aan de GEMEENTERAAD,
Postbus 19 157, 2500 CD Den Haag.
per e-mail: griffie@denhaag.nl
cc. bestemmingsplannen@denhaag.nl
Een getekend exemplaar is per post gestuurd.

Onderwerp: Zienswijze ontwerp-bestemmingsplan Anna van Hannoverstraat 4 (Soza), planID:
NL.IMRO.0518.BP0366GAnnaHan-40ON, 15-03-2023, 's-Gravenhage, Gemeentebld 2023, 111310

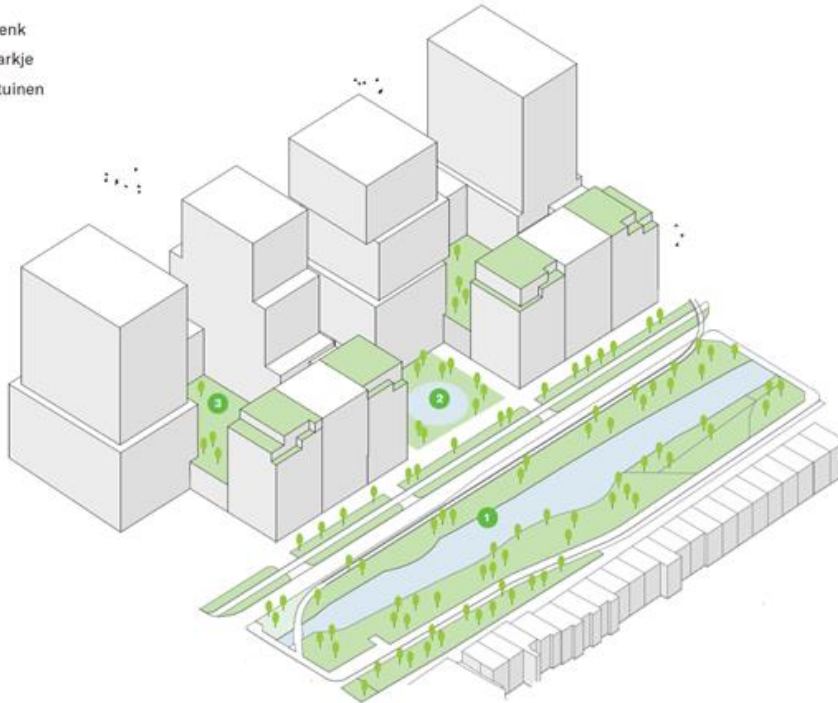
1. Houd de ecologische verbindingszone duurzaam in stand en versterk die waar mogelijk: beperk hinder van wind en schaduw door de bouwhoogte te verlagen, in ieder geval aan de kant van de ecozone

Het is belangrijk schaduw en windhinder in de ecozone te beperken. Er moet worden onderzocht hoe dat optimaal kan worden bereikt. Wat betreft schaduw stellen we voor de hoogte van de bebouwing aan de zijde van de Schenk, nu 35 m, te verlagen tot 14m.

In het vigerende bestemmingsplan is de maximum bouwhoogte aan de kant van het spoor 31m (voorgesteld in dit plan: 75m). Aan de kant van de ecozone zijn twee bouwvlakken met een maximum bouwhoogte van 22m toegestaan (volgens het plan 35m). Waar er geen gebouwen zijn, is er nu (deels) groen en groeien er bomen, die dus aansluiten op het groen. Er wordt ook geparkeerd, daar is een mogelijkheid meer groen aan te brengen.

Er is echter maar een klein stuk **'groen'** op de plankaart. Mooi is dat het 'pocketparkje' (2 op de tekening) ligt aan de kant van de ecozone. Maar er is wel veel schaduw daar (zie bijlage 15 Bezonningsonderzoek). Ten zuiden ervan staat een gebouw van 75m. Aan weerszijden van het 'parkje' staan gebouwen van 35m hoog.

Wij bevelen aan het park uit te breiden en te onderzoeken of het beter kan worden geplaatst t.o.v. de schaduw zonder dat problemen met windhinder ontstaan. Dit pleit overigens ook weer voor verlaging van de bouwhoogte aan de kant van de Schenkzone (zie boven, 1).

Concluderend stellen wij voor dat - voor de biodiversiteit, de kwaliteit van het groen en de aansluiting op de ecozone - de bouwhoogte aan de kant van de Schenkzone wordt verlaagd. Ook stellen we voor het 'pocketparkje' op maaiveld te vergroten en beter te situeren ten aanzien van wind en schaduw.
